# Abwägung

zum Bebauungsplanverfahren

„Helgastraße“  
2. Änderung

Vorentwurf

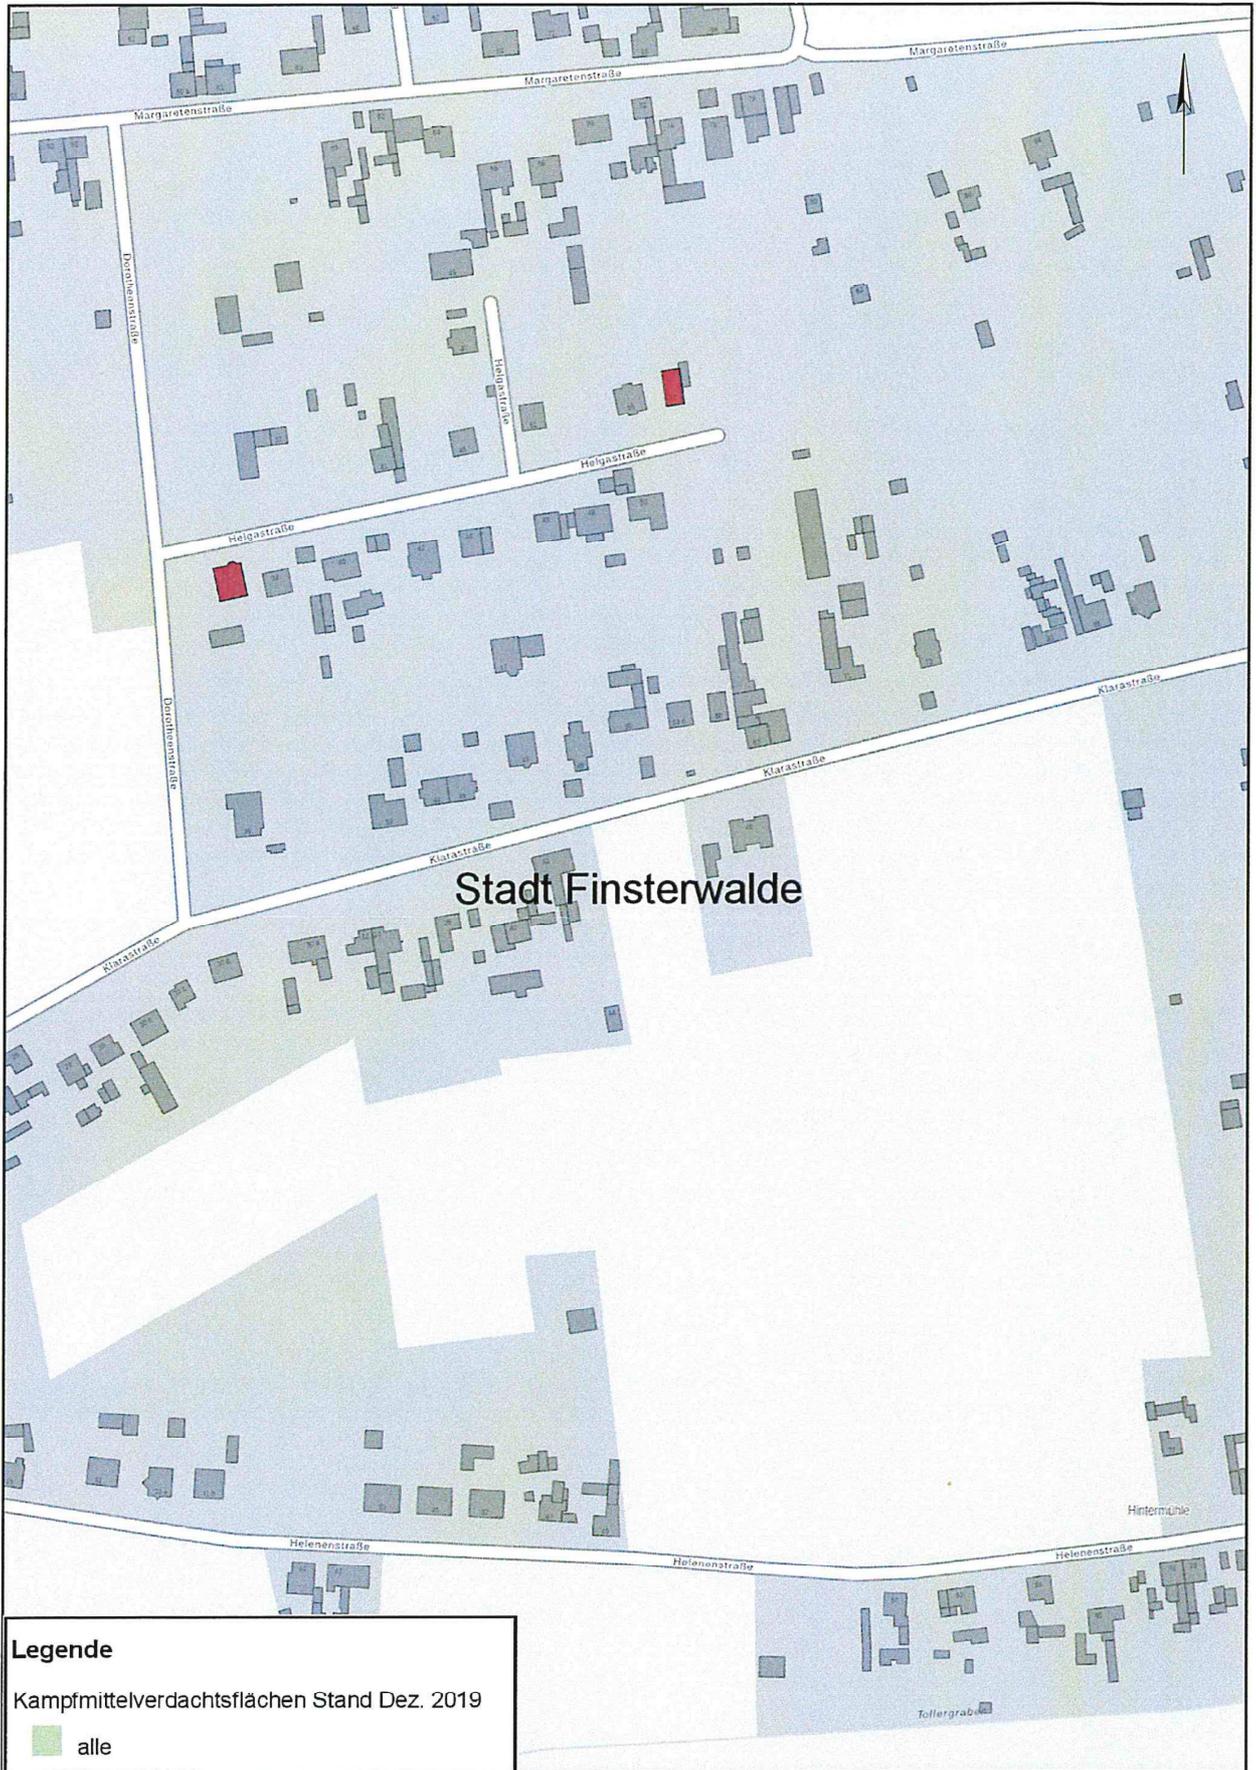
Ifd. Nr.	Anschrift	beteiligt am	Stellungnahme vom	Hinweise, Auflagen	Abwägung  Stand 24.11.2020	Beschlussfassung, Abstimmung			
						Anwesende	ja	nein	Enthaltung
16	Stadtwerke Finsterwalde GmbH Postfach 11 43 03231 Finsterwalde	15.07.2020	03.08.2020	<p>Die vorgelegten Antragsunterlagen wurden geprüft. Folgende Hinweise und Forderungen sind zu beachten:</p> <p>1. Änderungen der von uns geprüften Unterlagen sind uns erneut zur Stellungnahme vorzulegen.</p> <p>2. Die Ver- und Entsorgung des Bebauungsplanbereiches ist durch die vorhandenen Leitungen in den angrenzenden Straßen möglich.</p> <p>Für die Ver- und Entsorgung der Flurstücke 368, 219 und 9 ist eine Erweiterung des Leitungsbestandes in der Helgastraße notwendig.</p> <p>Die Gas- und Niederspannungsversorgung des Flurstückes 296 ist gegenwärtig nur von der Helgastraße bzw. Margaretenstraße möglich. Für die Versorgung von der Dorotheenstraße ist eine Netzerweiterung notwendig.</p>	<p><b>In der Begründung des rechtskräftigen Bebauungsplanes sind Hinweise enthalten, dass für die Ver- und Entsorgung teilweise Netzerweiterungen erforderlich werden. Die gegebenen flurstücksbezogenen Hinweise unter 2. werden aber in die Begründung zur 2. Bebauungsplanänderung unter Punkt 5.2 detailliert aufgenommen. (Darstellung der genannten Flurstücke (368, 219 und 9 – Nr. 1 und 296 – Nr. 2) in Anlage 2 zur Abwägung)</b></p>
